Provvedimento di Valutazione di Impatto Ambientale relativo al "Progetto ripristino ambientale per attività abusiva di cava alla loc. Ischia di Fiume nel Comune di Benevento, interessante la particella n.51 del f.23 del NCT e l'alveo di piena ordinaria del Fiume Calore" - Proponente Catalano Giuseppe - CUP 9780

DECRETO DIRIGENZIALE

CUP 9780 PAUR per progetto ripristino ambientale per attivita' abusiva di cava alla loc. Ischia di Fiume nel Comune di Benevento, interessante la particella n.51 del f.23 del NCT e l'alveo di piena ordinaria del Fiume Calore – Proponente Catalano Giuseppe.

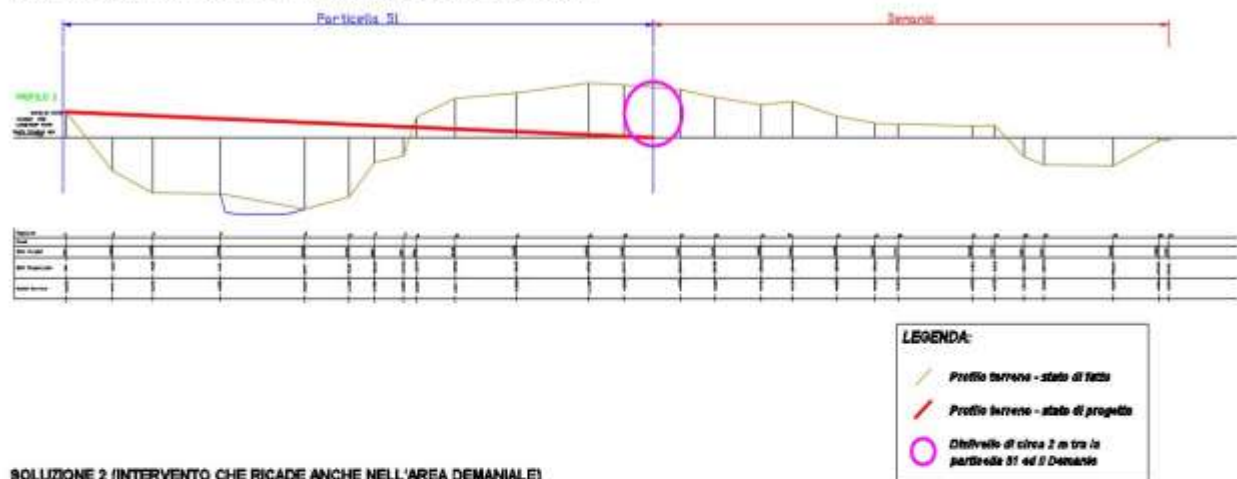
Nella richiesta di integrazioni (nota prot. reg. 98904 del 26.02.2024) è stato chiesto di **produrre un layout dove si possa comprendere la modifica tra lo stato di fatto e lo stato di progetto tenendo anche conto**

che, dalla visione delle immagini desunte da Google Earth, datata 28.04.2023, lo scavo risulta essere presente. Ed ancora di **produrre un elaborato con il fotoinserimento aggiornato del progetto ante e post operam**. Tale richiesta è stata reiterata durante la seduta di Conferenza dei Servizi del 12.07.2024. A riscontro di tale ultima richiesta il proponente ha trasmesso l'estratto di un rilievo topografico sul quale non era stato rappresentato lo stato dei luoghi. In occasione della seduta di Conferenza del 08.10.2024 la SABAP *"avendo appreso che la morfologia del luogo oggetto di ripristino sarà alterata, afferma che il procedimento in essere deve essere assoggettato ad autorizzazione paesaggistica poiché non viene attuato un ripristino della situazione del luogo ante abuso"*. Vista l'affermazione della SABAP, il proponente, in fase di riscontro ai chiarimenti richiesti nella seduta del 08.10.2024, ha trasmesso l'elab. Allegato_01 Relazione paesaggistica – Stato di fatto: rilievo fotografico.

Foto 2 ANTE INTERVENTO in cui si evince il dislivello tra la particella 51 e le aree circostanti

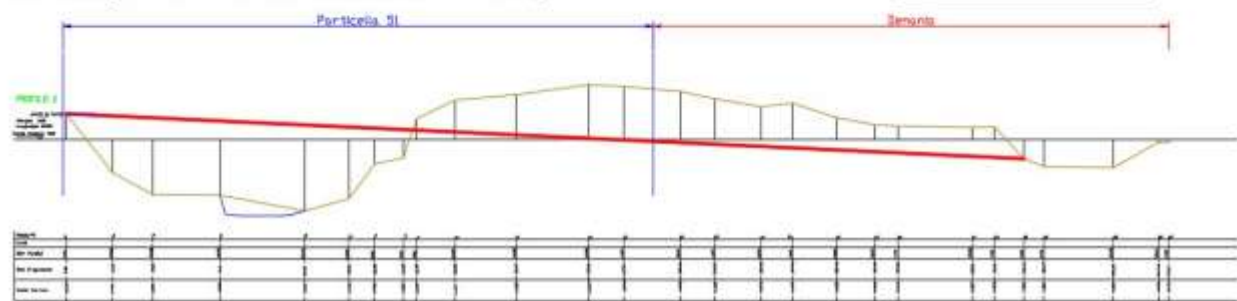
Il proponente, al fine di ripristinare l'area interessata dagli scavi, ha presentato due alternative progettuali. Entrambe le soluzioni progettuali hanno lo scopo di livellare l'area in modo da ridurre al minimo la pendenza e permettere il deflusso delle acque. La differenza tra le due soluzioni è l'interessamento, nella soluzione n. 2, dell'area demaniale. Questa seconda soluzione è quella ritenuta, dal proponente, quella più idonea in quanto, la soluzione progettuale 1, comporterebbe la creazione di un dislivello di 1.5 mt. tra l'area ricadente nella part.lla 51 e l'area demaniale, dislivello che non si creerebbe con la soluzione 2. La creazione del dislivello non permetterebbe il deflusso delle acque superficiali.

Foto 2 POST INTERVENTO con area di intervento uniformata altimetricamente al contesto

Fig. Foto in prossimità scavo principale

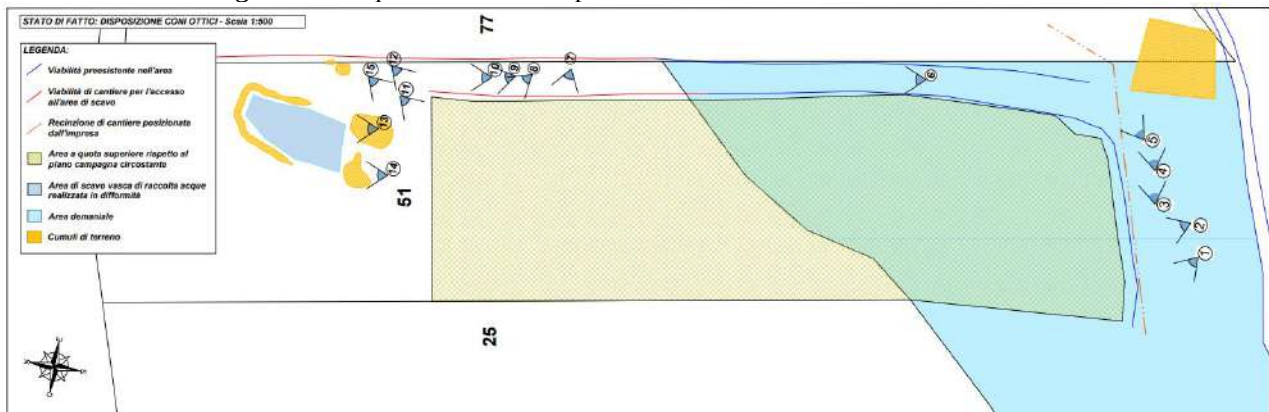
Ed ancora, nella richiesta di integrazioni (nota prot. reg. 98904 del 26.02.2024) è stato chiesto di **descrivere lo stato dei luoghi all'attualità**. In fase di riscontro il proponente ha riportato le seguenti immagini

Come si evince dalla foto su riportata si rileva la presenza di acqua nello scavo. In sede di Conferenza dei Servizi del 12.07.2024 è stato chiesto di chiarire la provenienza dell'acqua che si ritrova nello scavo. Il proponente, in fase di riscontro, ha chiarito che *“L'acqua presente nello scavo risulta essere di natura meteorica, accumulatasi all'interno della vasca per via delle pendenze esistenti in sito ed in prossimità dello scavo”*.

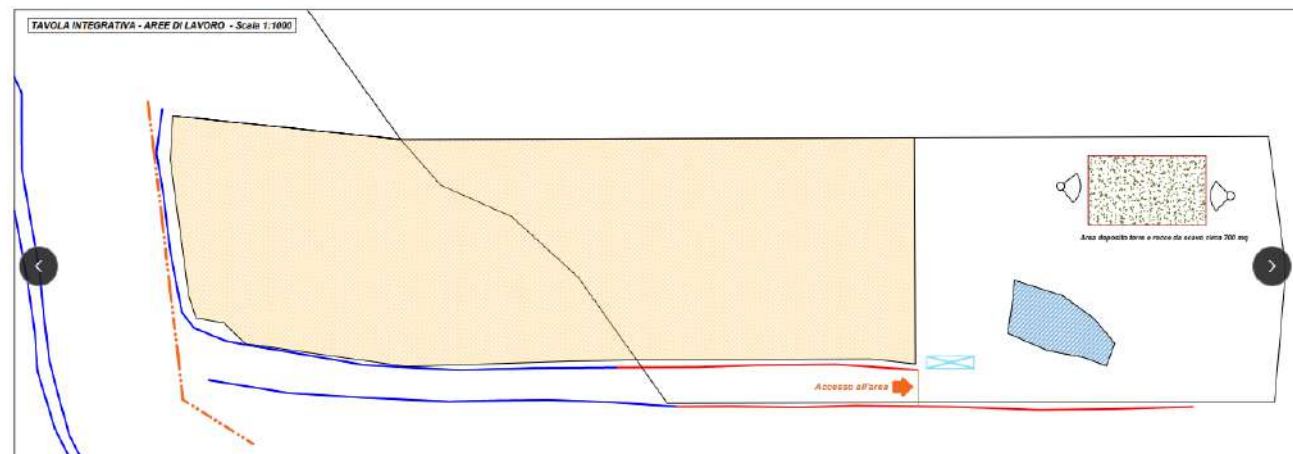
Nella seduta di Conferenza dei Servizi tenutasi il 12.07.2024 è stato chiesto di ubicare la zona dedicata al lavaggio delle ruote. In fase di riscontro il proponente ha trasmesso la seguente planimetria riportante l'ubicazione di tale area
